Nota van beantwoording peilbesluit Binnenwegse polder

Vastgesteld door College van Dijkgraaf en Hoogheemraden

Status Definitief
Versie 1.0
Kenmerk 2024.07623

Rotterdam, 13 augustus 2024

3.2. Figuur in toelichting peilbesluit

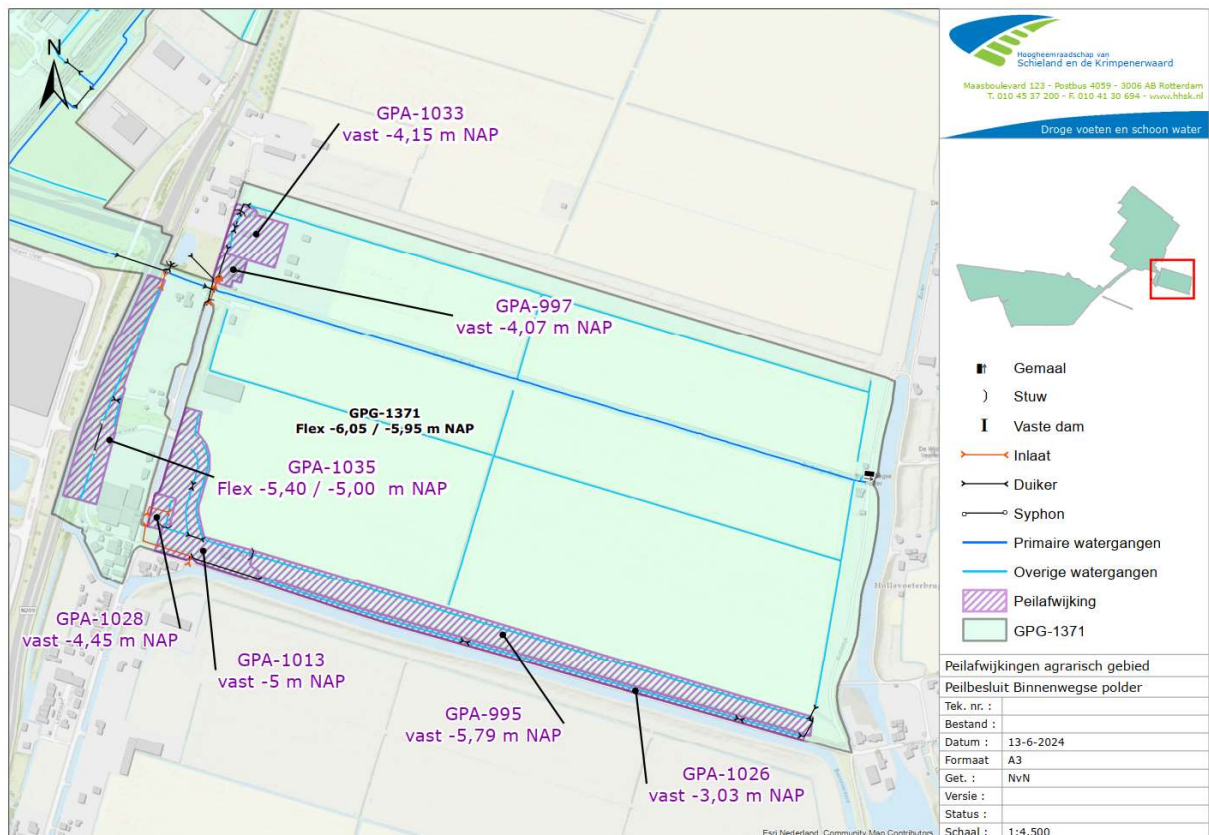
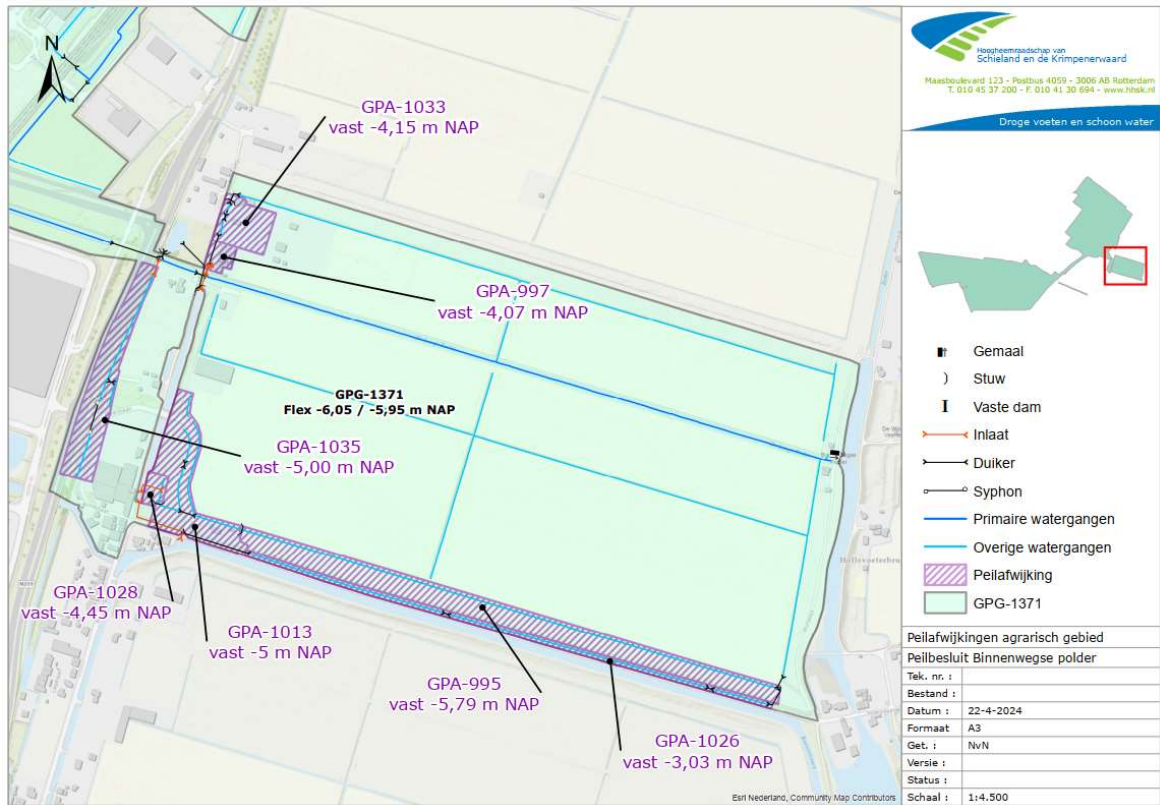
De correctie betreft een fout in de figuur met peilafwijkingen in het agrarische deel van de Binnenwegse polder. De figuur is opgenomen in de toelichting bij het ontwerp-peilbesluit (*figuur 17 Peilafwijkingen agrarisch gebied*). Op dit kaartje staat bij peilafwijking 'N209 zuid' (GPA-1035) het peil 'vast -5,00 m NAP' aangegeven. Dit moet zijn 'flex -5,40/-5,00 m NAP'. In de toelichtende tekst bij peilafwijking 'N209 zuid' staat het peil wél goed. Ook in tabel 14 met de peilafwijkingen in het agrarische deel van de polder staat het peil juist vermeld.

In onderstaande figuur 1 staan de juiste peilen vermeld bij de peilafwijkingen in het agrarische deel van de polder. Die figuur is opgenomen in de toelichting bij het peilbesluit. Figuur 2 betreft de foutieve figuur in de toelichting bij het ontwerp-peilbesluit.
